Modulo per la presentazione delle osservazioni per i piani/programmi/progetti sottoposti a procedimenti di valutazione ambientale di competenza statale

ID: Codice procedura13034

“Progetto di un nuovo parco eolico, denominato "Energia Sorano", costituito da n.8 aerogeneratori, ciascuno di potenza nominale pari a 6,2 MW, per una potenza complessiva di 43,4 MW da realizzarsi nel comune di Sorano (GR) e relative opere di connessione”

Immagine 1. Cumulo di una parte di impianti eolici, fotovoltaici e geotermici industriali in progettazione ed esistenti intorno all'eolico industriale “Energia Sorano”.

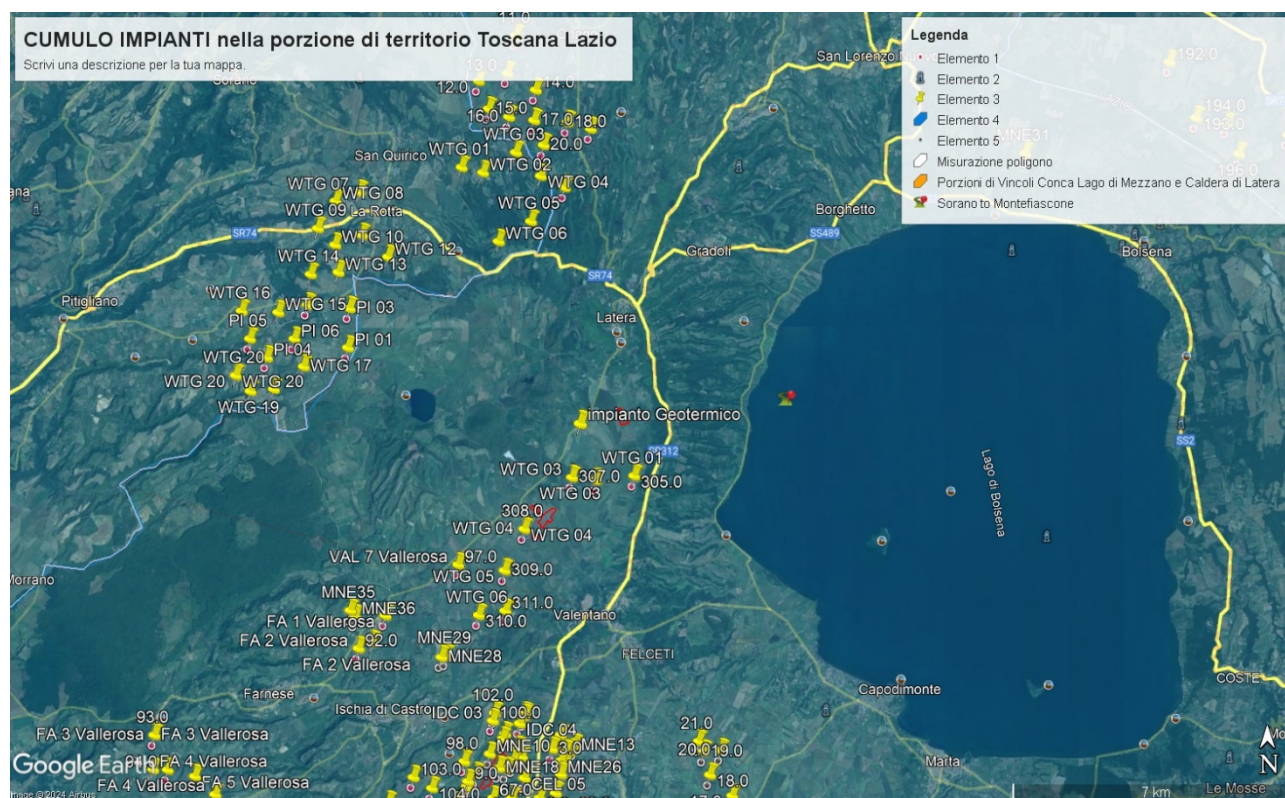
quelli sui Beni Culturali, Paesaggistici, Naturalistici e Culturali, ecc. Viene detto che la valutazione dell'impatto visivo dovrà essere effettuata tenendo conto "degli **elementi caratterizzanti e qualificanti il paesaggio**, effettuata alle **diverse scale di studio (vasta, intermedia e di dettaglio...**". Le analisi debbono non solo definire l'area di visibilità dell'impianto eolico industriale, **ma anche il modo in cui l'impianto viene percepito all'interno del bacino visivo**. Le analisi visive debbono inoltre tener in opportuna considerazione **gli effetti cumulativi derivanti dalla compresenza di più impianti**". Nella Relazione Paesaggistica e nello Studio di Impatto Ambientale prodotte dalla proponente non vengono nemmeno citati gli impianti eolici in progetto al MASE, del territorio di Pitigliano "Pian di Murrano-La Rotta" del Gruppo *Visconti-Pitigliano s.r.l.* con 14 aerogeneratori e potenza di 72,6 MW) e soprattutto non viene citato un altro impianto eolico industriale denominato "***Pitigliano***" e ubicato nei comuni di ***Pitigliano (GR) e Sorano (GR) costituito da 20 (venti) aerogeneratori di potenza nominale 7,0 MW per un totale di 140,0 MW*** di cui **otto aerogeneratori ricadono nel territorio del Comune di Sorano**. Ad oggi nei territori di Pitigliano, Sorano e in quello limitrofo potenzialmente potrebbero essere insediati 40 aerogeneratori alti 200 metri e larghi 170. Oltre a questi sul territorio della "Città del Tufo" (Sorano, Sovana e Pitigliano) e in particolare su Sorano impatterebbe anche l'impianto eolico "Montarzo" di Onano con 13 aerogeneratori con le dimensioni ricordate, l'altro eolico industriale nel territorio di Valentano con sette aerogeneratori (stesse dimensioni), gli impianti di Farnese con un minieolico di 3 Torri alte 60 metri già installate in località Poggio del Crognolo e l'impianto eolico industriale "Vallerosa" (7 aerogeneratori alti 200 metri e larghi 158 metri) in procedura VIA presso la Regione Lazio.. Quindi è stata effettuata una valutazione del potenziale impatto visivo e cumulativo non veritiera a dispetto di quanto affermato dalla proponente che sostiene di aver preso in considerazione uno spazio di 10,3 km

Nella Parte IV delle Linee guida citate al punto 16.1, nello stabilire i requisiti per la valutazione positiva dei progetti nel procedimento di VIA si parla di individuazione delle aree idonee per l'insediamento degli impianti tenendo conto di aree degradate da attività antropiche pregresse o in atto (brownfield) tra cui siti industriali, cave, discariche, siti contaminati. Stessa raccomandazione viene ribadita anche nell'art.20 del D.Lgs n. 199/2021. Ma appare inascoltata dalla proponente che sostiene che il suo impianto industriale non è incompatibile con il territorio nonostante le numerose incompatibilità paesaggistiche, culturali, economiche e naturalistiche.

Analisi delle Pale Eoliche in Progetto ed Esistenti

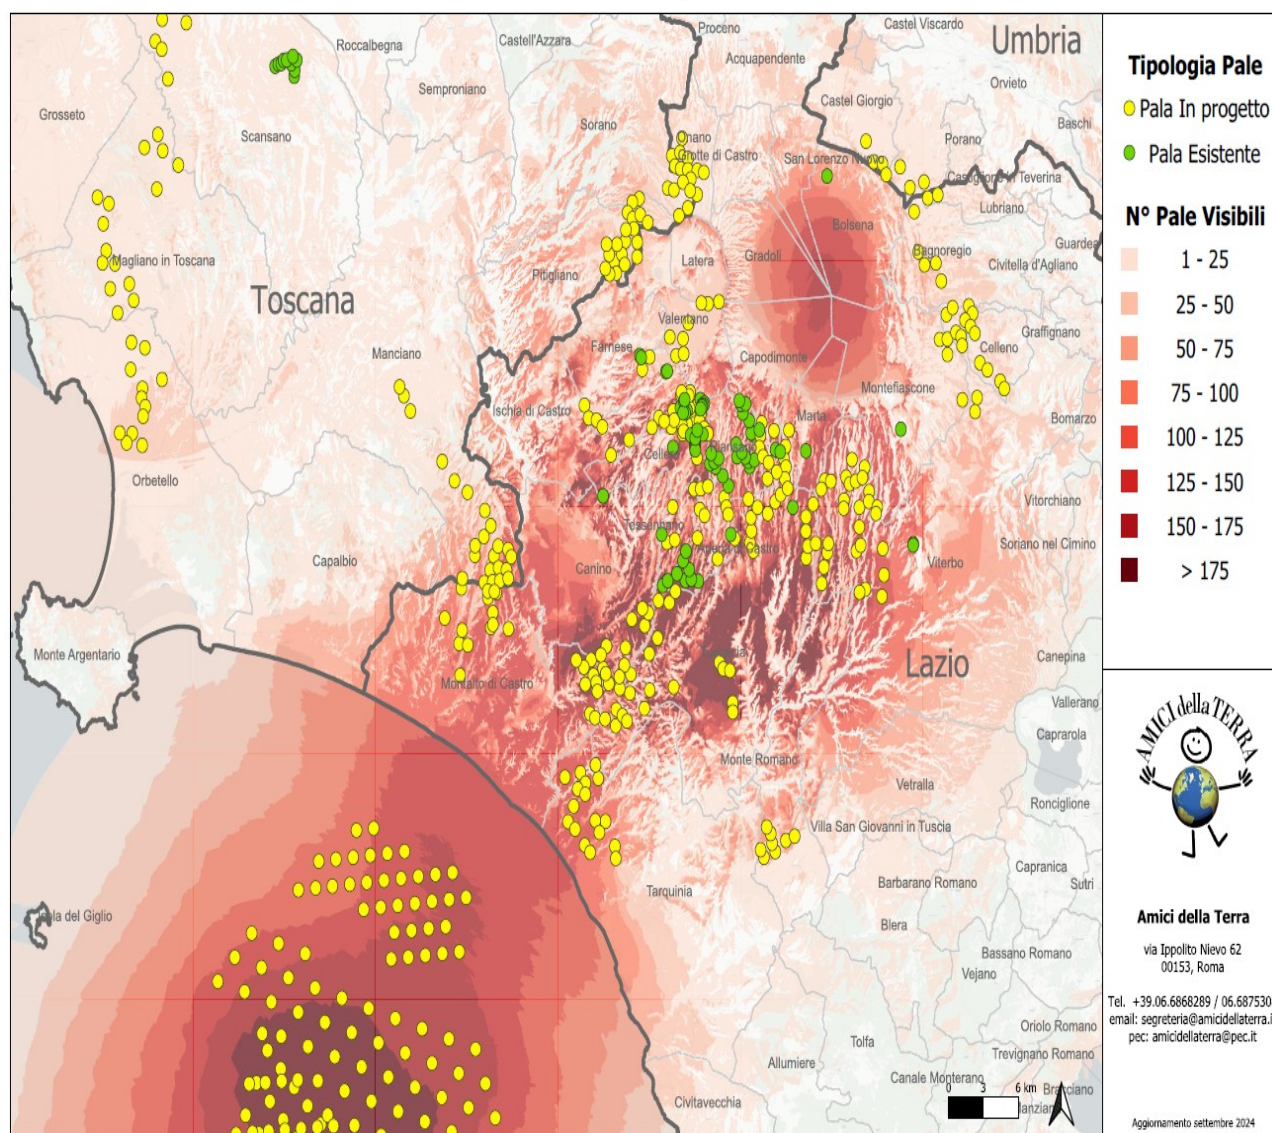
In questa elaborazione sono visibili **621** pale, di cui **540** in progetto e **79** esistenti. Del totale, **7** ricadono in Umbria, **92** in Toscana e **522** nel Lazio.

Le **540** pale in progetto sono suddivise in **42** progetti, **1** in Umbria, **8** in Toscana e **33** nel Lazio.

Delle **218** pale off-shore previste al largo di Tarquinia, solamente **92** sono visibili in questa elaborazione. Le restanti sono poco più a Sud.

Se agli impianti eolici rappresentati qui sopra che non comprendono sia l'impianto eolico Pitigliano di 20 pale e le altre 14 pale del progetto eolico Pian di Morrano – La Rotta e neanche gli 8 aerogeneratori di “Energia Sorano” ad essi si aggiungono le migliaia di ettari (7000 fin’ora) di territorio occupato dagli impianti fotovoltaici e agrivoltaici e dalle altre tipologie di impianti, appare chiaro il numero spropositato degli impianti FER nella bassa toscana e nella Tuscia.

Cartografia della Rete Ecologica Natura 2000 tratta dall' "Ambito 20 Bassa Maremma e ripiani tufacei" del PIT Toscana.

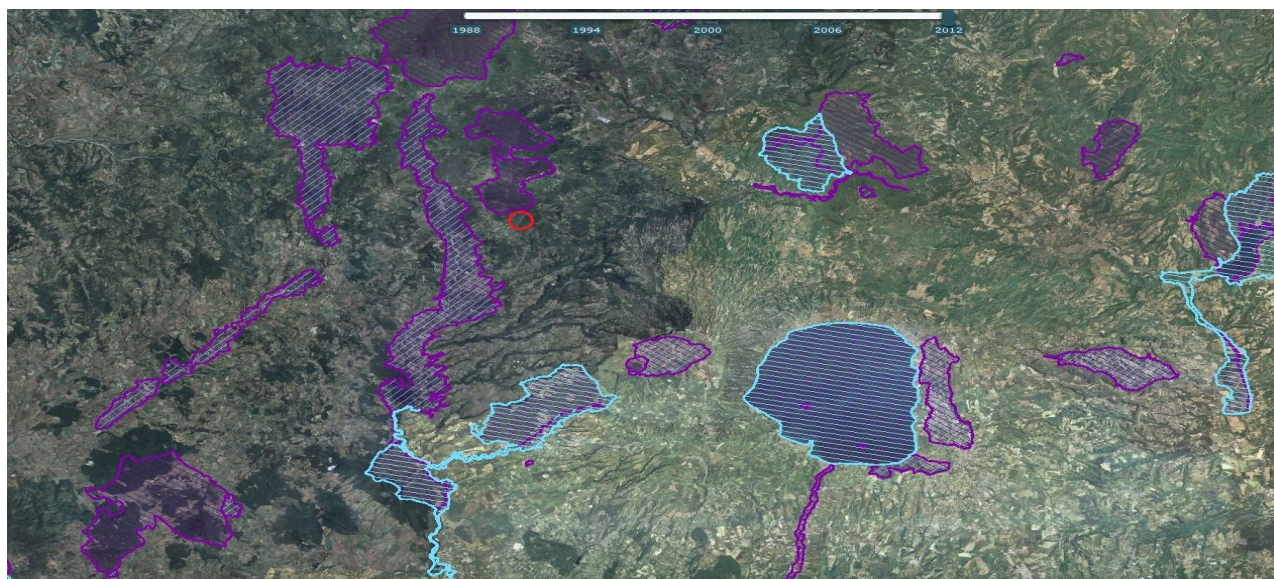
Dall'analisi delle schede tecniche dell'impianto si desume che le dimensioni delle installazioni sono particolarmente imponenti: otto aerogeneratori di grande taglia (diametro del rotore di 162 metri; altezza al mozzo di 125 metri; altezza massima della pala pari a 206 metri!) e, di conseguenza *particolarmente interferenti ed impattanti rispetto all'ambiente in cui dovrebbero inserirsi*. Va sottolineato inoltre che l'impianto Eolico industriale proposto, pur inserito in un'area formalmente libera da vincoli naturalistici è localizzato in una posizione molto vicina e per molti aspetti critica rispetto a zone sottoposte a tutela ai sensi della normativa della Rete ecologica Natura 2000 toscana:

ZSC IT51A0020 Monte Penna, Bosco della Fonte e Monte Civitella: distanza da aerogeneratore più vicino: 200 metri; distanza da altre opere: 100 metri

ZSC/ZPS IT51A0019 Alto corso del Fiume Fiora: distanza da aerogeneratore più vicino 2.6 Km; distanza da altre opere: 2.8 Km.

ZSC IT5190013 Foreste del Siele e del Pigiletto di Piancastagnaio: distanza da aerogeneratore più vicino 4.8 Km; distanza da

Si riscontrano infatti distanze veramente ridotte, in alcuni casi di qualche centinaio di metri dalle zone di protezione, per cui appare veramente impropria e tendenziosa l'affermazione che si ritrova costantemente nello studio secondo cui *non esisterebbero interferenze dirette con Siti Natura 2000* sulla base della semplicistica constatazione che il progetto è formalmente esterno a tali siti.

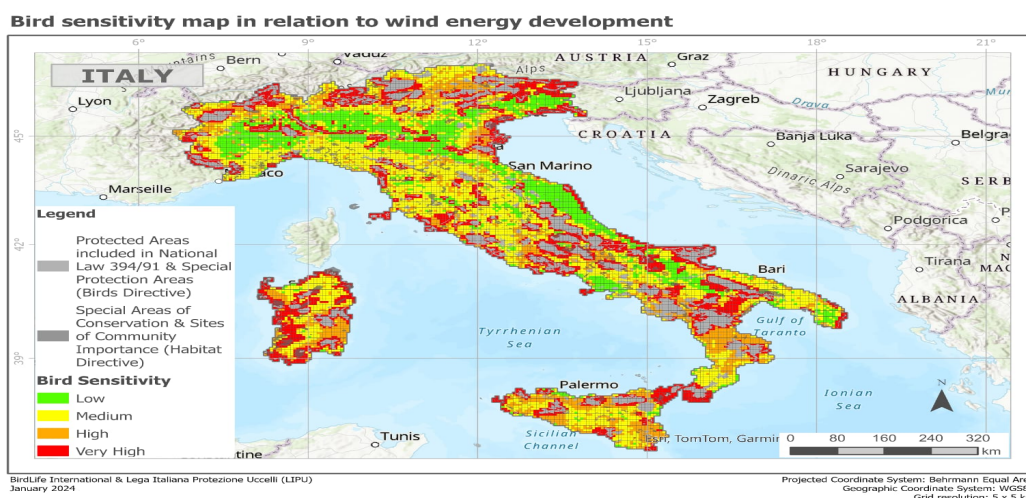
La mappa elaborata dalla LIPU di cui si riproduce anche un particolare è a ulteriore autorevole riprova che l'assenza di interferenze con i siti della Rete Natura 2000 sostenuta dalla proponente è profondamente errata. Infatti dal particolare della mappa, riportato qui sotto, se confrontato con i colori della legenda della mappa completa si evince facilmente che la zona in cui si verrebbe ad insediare l'impianto industriale è a media (giallo), alta (arancione) e veramente alta sensibilità (rosso) per l'avifauna.

Il cerchio blu nell'immagine indica la zona in cui ricadrebbe l'impianto eolico industriale "Energia Sorano".

OSSERVAZIONE 9. Vincolo idrogeologico.

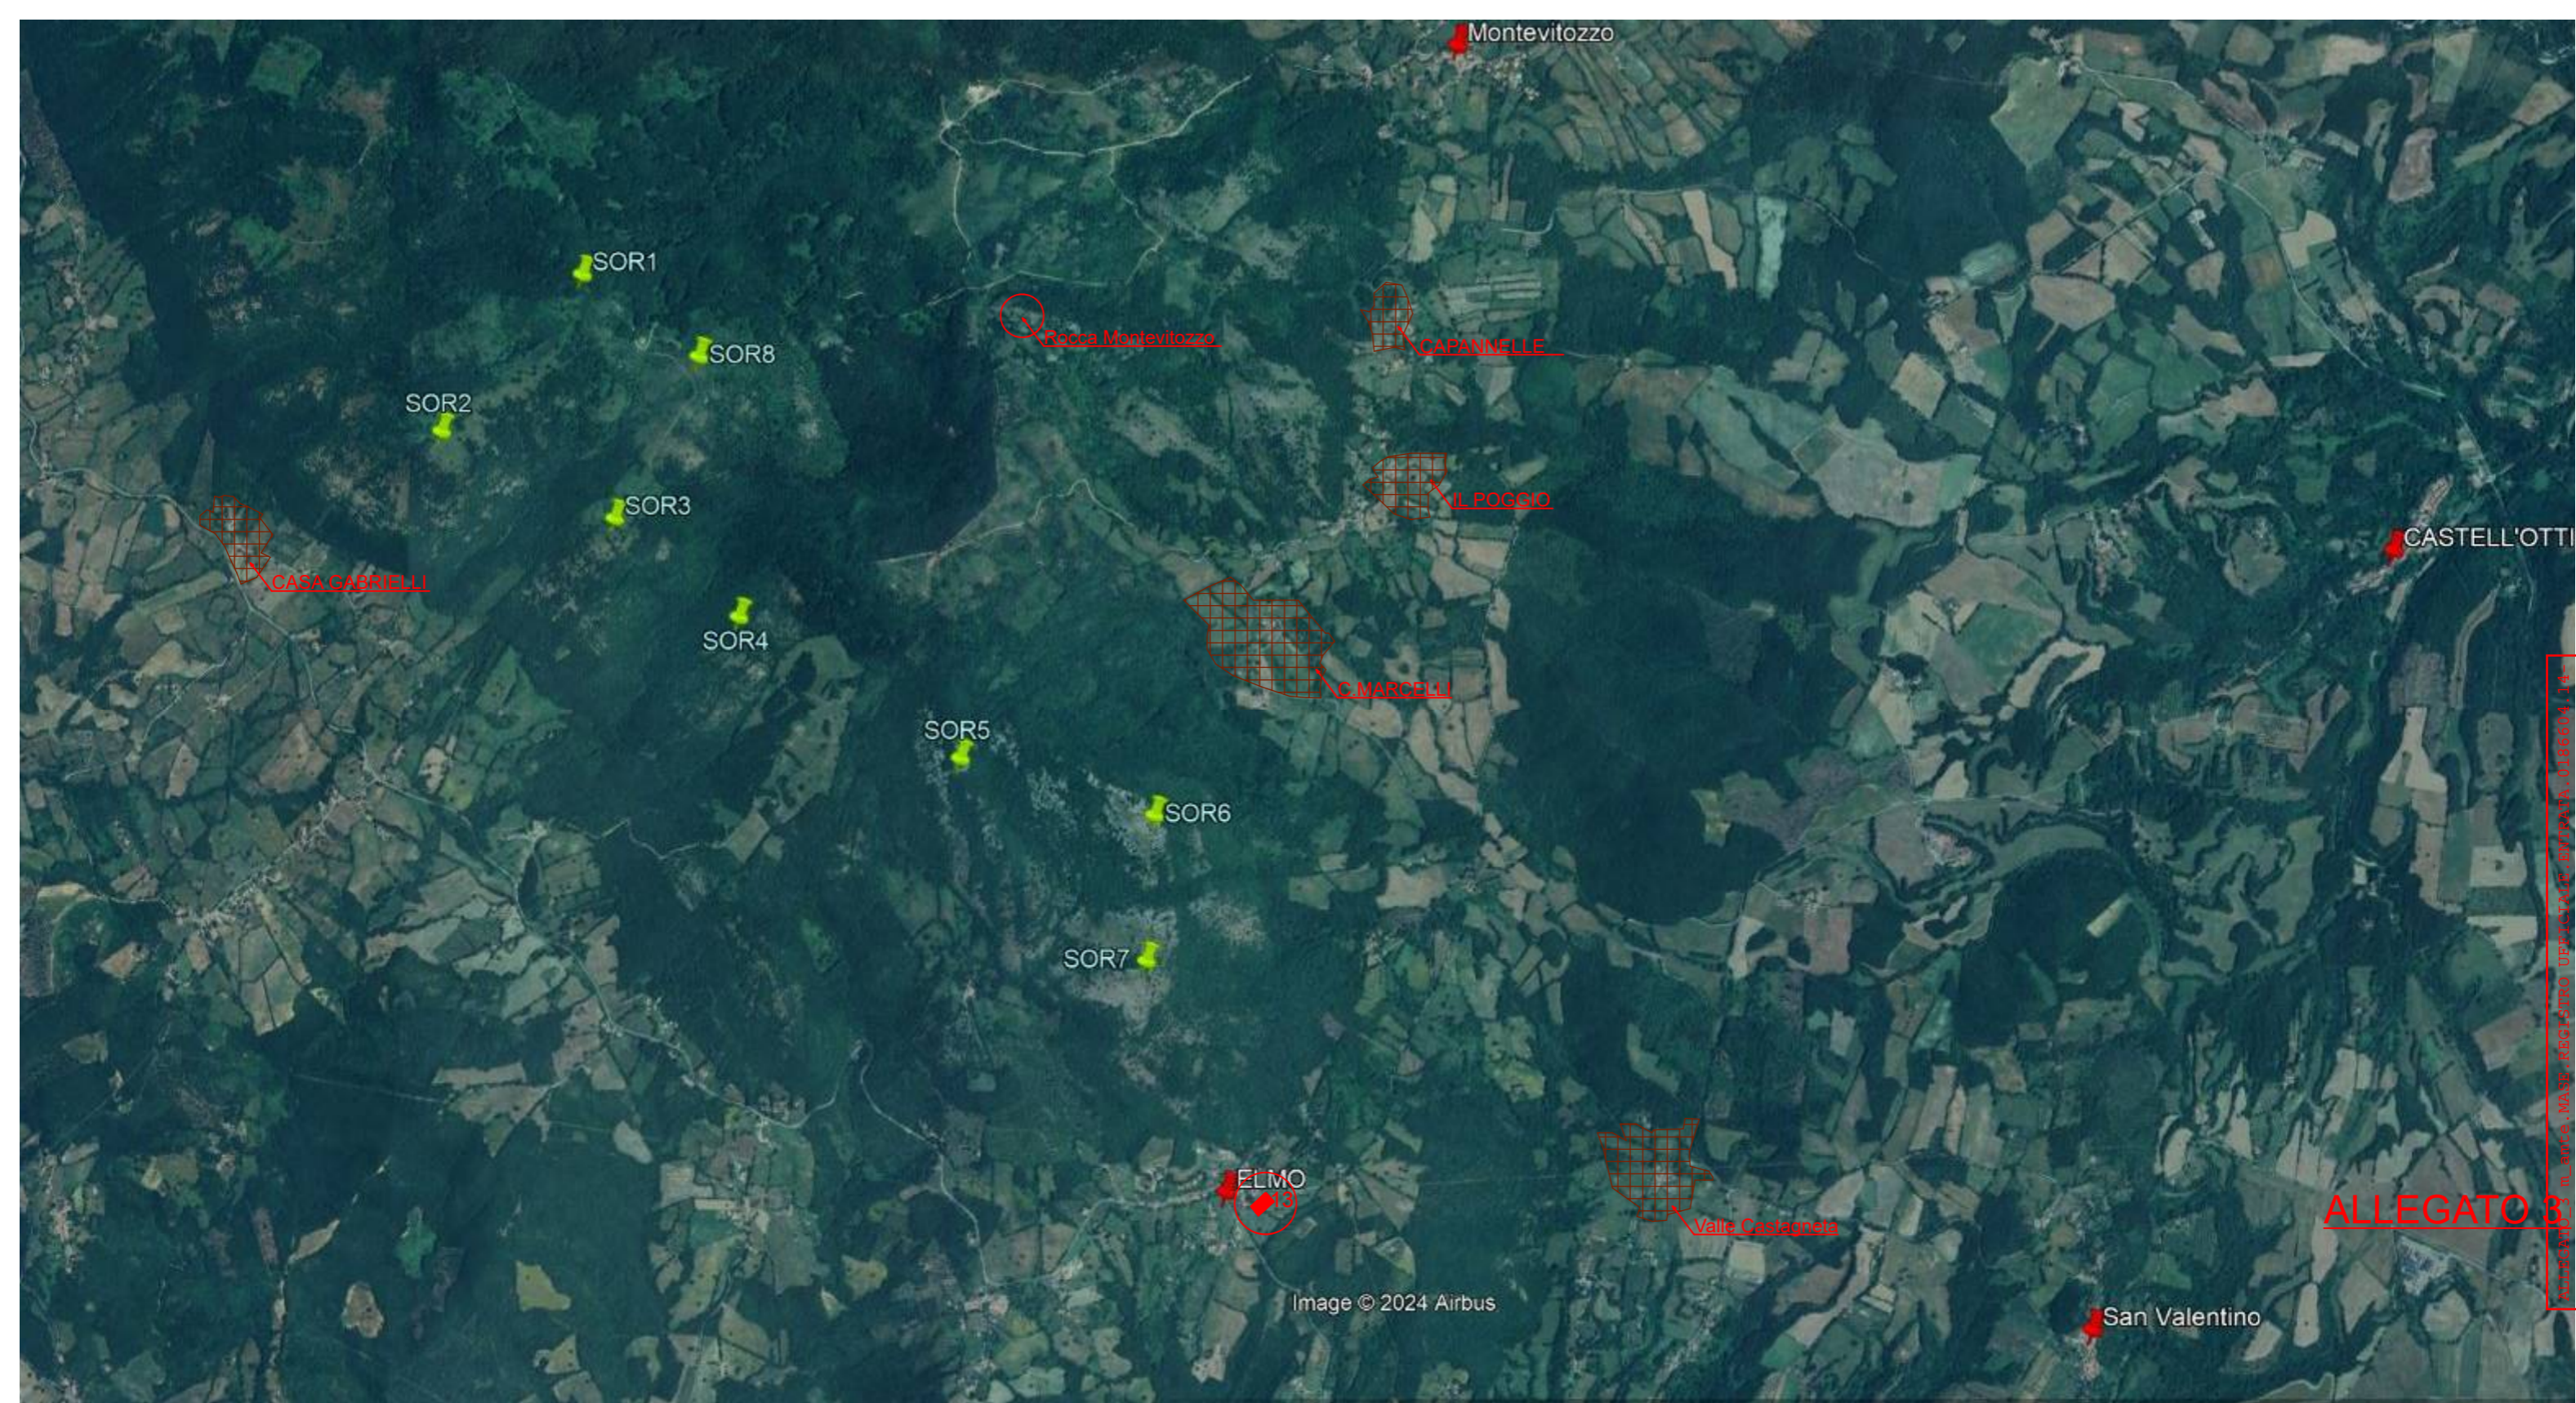
Il progetto insiste su un'area vincolata dal 1923 per protezione idrogeologica, con rischi legati a interventi sul terreno come disboscamenti e scavi.

Gran parte delle opere in progetto cade in area riconosciuta a protezione idrogeologica sin dall'R.D. 3267 del 1923, confermata come area boscata nel 2016 e con DCR 93/2018 con conseguente vincolo idrogeologico. Il Vincolo idrogeologico sottopone a tutela le aree territoriali che per effetto di interventi quali, ad esempio, disboscamenti o movimenti di terreno, scavi per plinti, allargamenti dei tratturi possono, con danno pubblico subire denudazioni, perdere la stabilità o turbare il regime delle acque).
